AMPLIACIÓN
ESTUDIO DE IMPACTO AMBIENTAL
CATEGORÍA II

***“Acondicionamiento y Construcción de Vía Alterna
para el Transporte de Caña de
Azúcar”***

***PROMOTOR: COMPAÑÍA AZUCARERA LA ESTRELLA S.A.
(CALESA)***

AGOSTO 2023

Ilustración sobre el uso y efectividad de la cortinas flotantes.

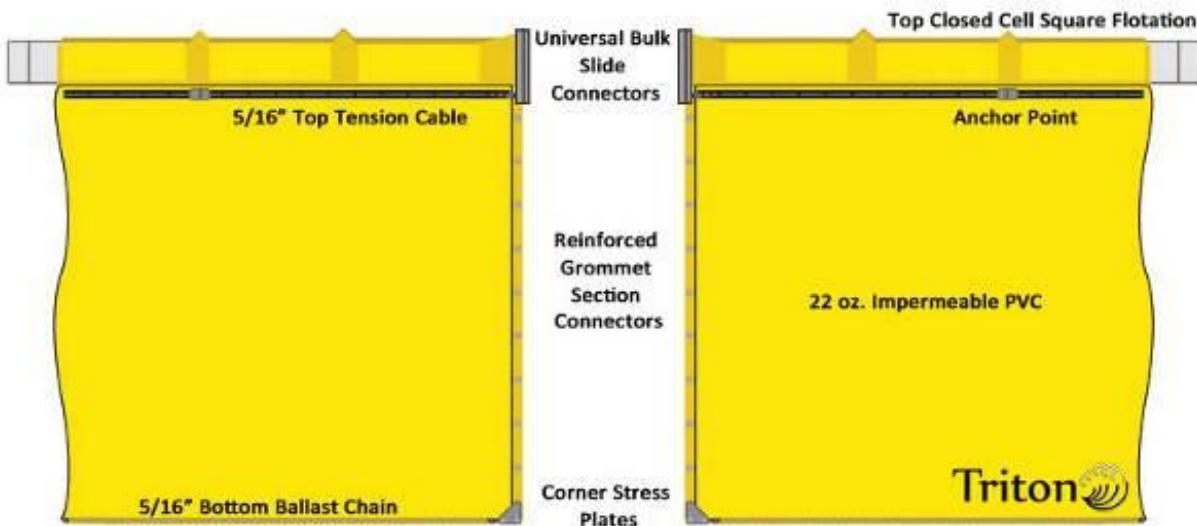
- a.** Aclarar si dentro del río Grande accederá maquinaria para la conformación y desmonte de los vados.
- b.** Ampliar información sobre la metodología de colocación y desmonte de los vados dentro del Rio Grande.
- c.** Ampliar las medidas de mitigación a utilizar para evitar la afectación del cuerpo hídrico.

El método constructivo utilizado para la ejecución de los trabajos de los vados (Pocho y Corozo) consistirá en el encausamiento temporal de la aguas de río grande en la mitad de la sección transversal a la altura de cada obra por medio de la utilización de barreras flotantes separadoras de sedimentos, esto permitirá la instalación de las tuberías y posicionamiento de relleno compactado delimitando el área de trabajo con la ayuda de dichas cortinas, lo que permitirá realizar los trabajos de acomodamiento sobre el lecho del río de las tuberías, sin que el sedimento generado se una a la corriente de dicho río. Posteriormente una vez que la primera mitad del vado este posicionada y con el relleno hasta nivel definido se encausaran las aguas por el tramo ya construido y se aplicara el mismo método para la segunda mitad, utilizando las cortinas separadoras de sedimentos, procediendo a la colocación de las tuberías y relleno hacia el otro margen del río, removiendo la cortina por lo menos 24 horas después para permitir la sedimentación en el lecho o fondo del río del material intervenido; una vez finalizado se levantará la cortina flotante y el río comenzara a fluir por la sección transversal completa a través de las tuberías.

Para mayor ilustración se presentan imágenes del uso y funcionamiento de las cortinas flotantes separadoras de sedimentos.
